河川整備基本方針：県の修正案に対する修文案

武庫川流域委員会

2007年9月8日 奥西一夫

奥西委員からの意見書についての議論の結果（要旨）について

図 5.2.12(1) 水位-√流量関係 (最終)

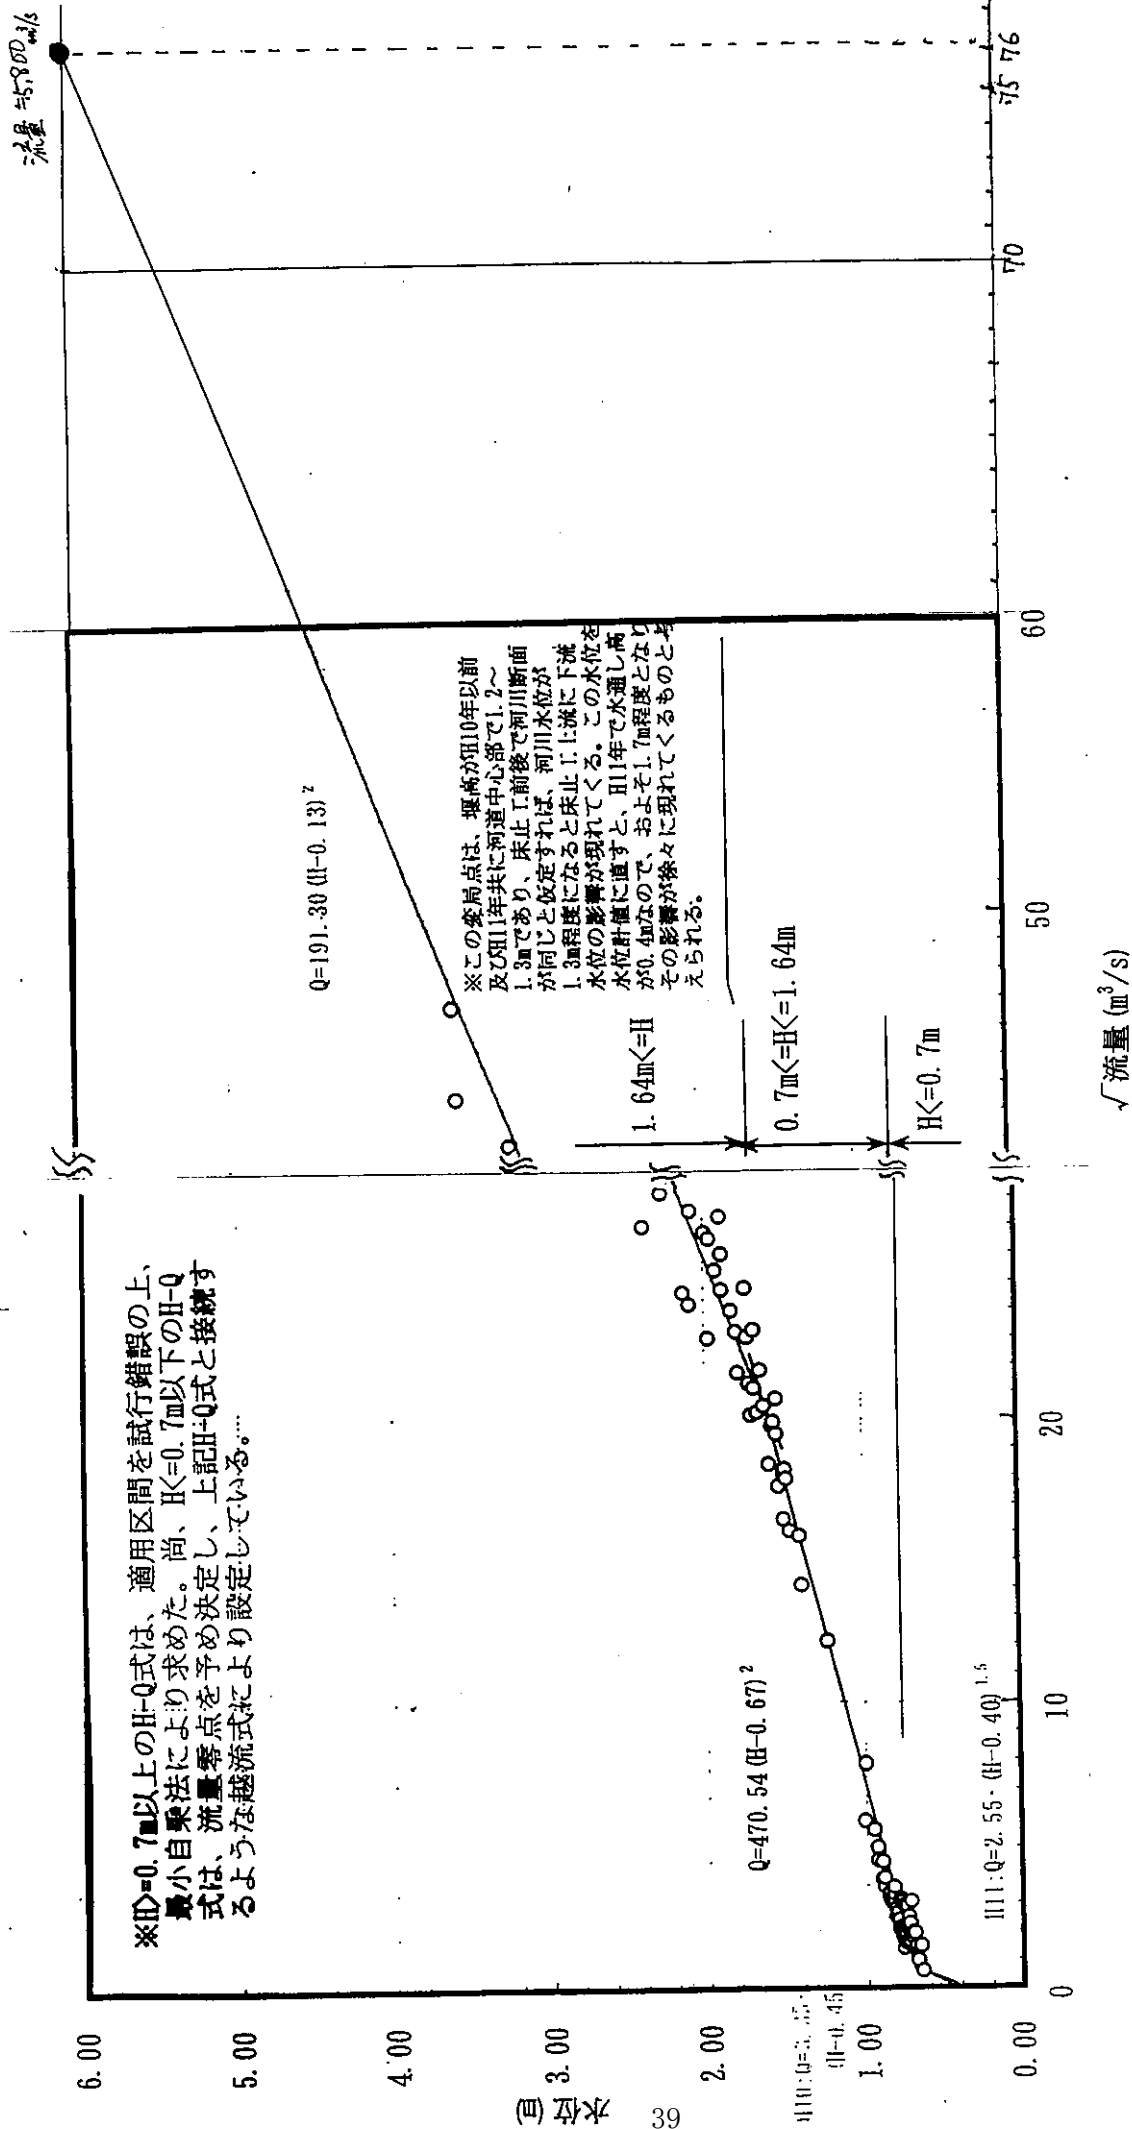
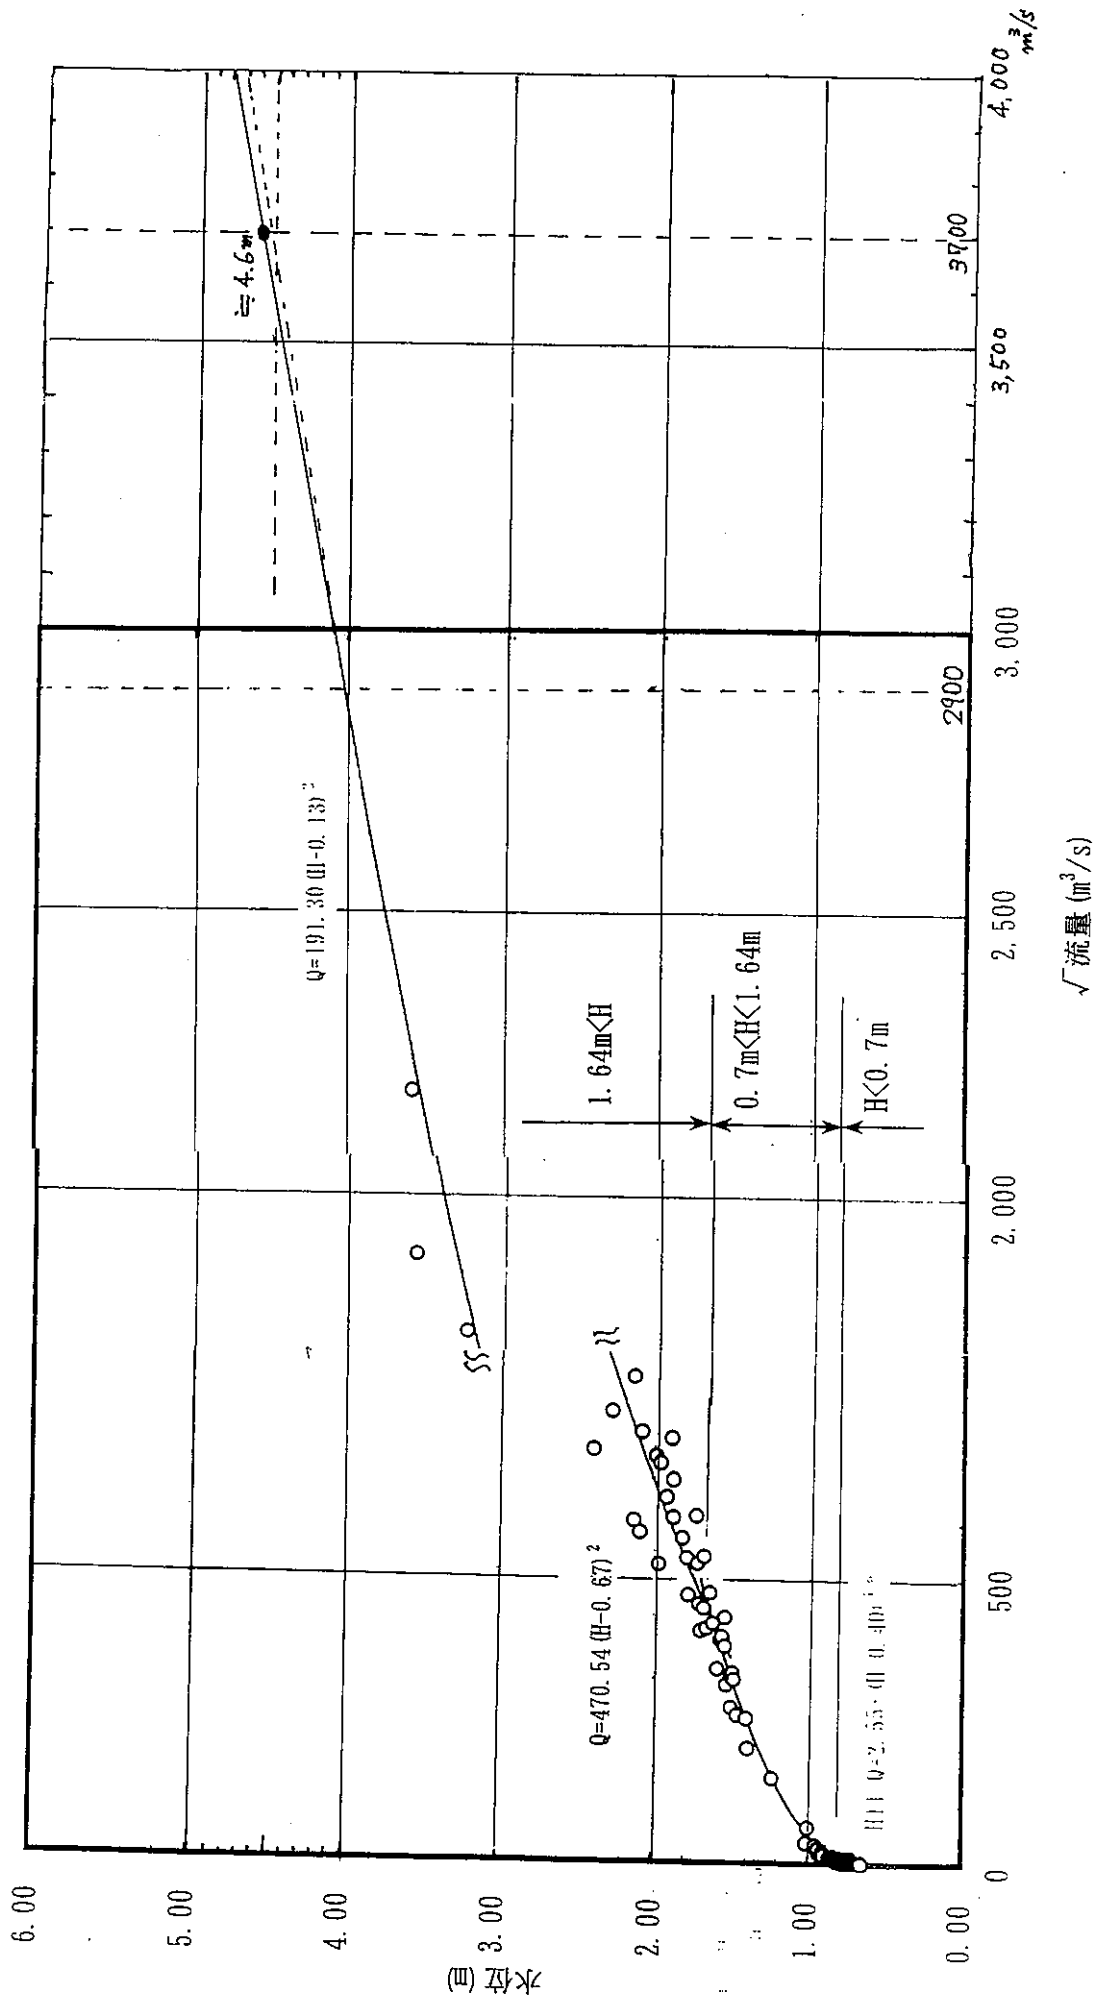
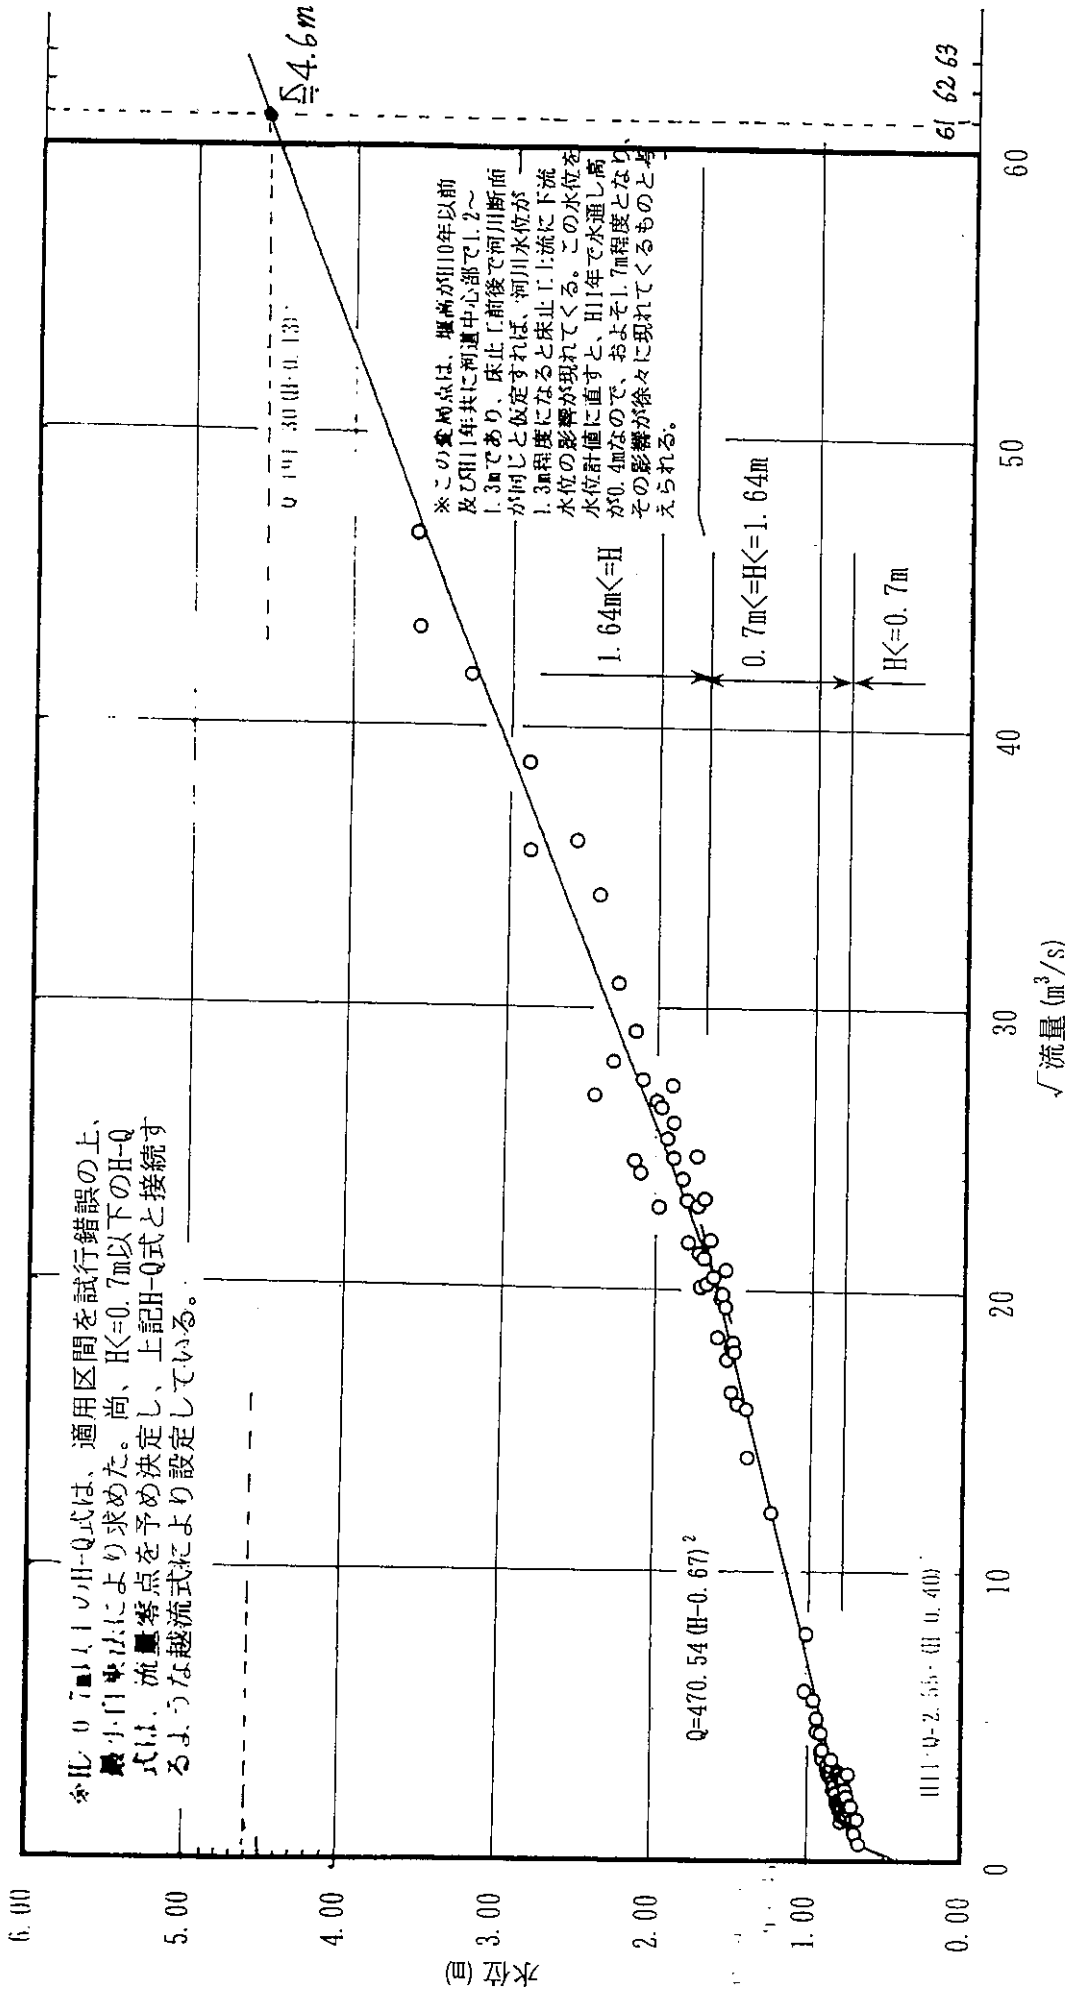
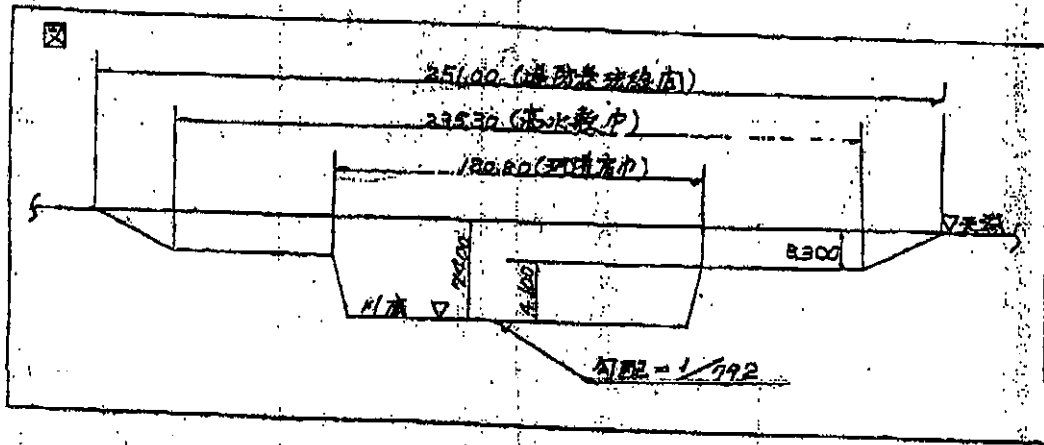
※この観測点は、堰高が旧10年以前及び旧11年共に河道中心部で1.2~1.3mであり、床止し前後で河川断面が同じと仮定すれば、河川水位が1.3m程度になると床止し上流に下流水位の影響が現れてくる。この水位が0.4mなので、およそ1.7m程度となりその影響が徐々に現れてくるものと考えられる。
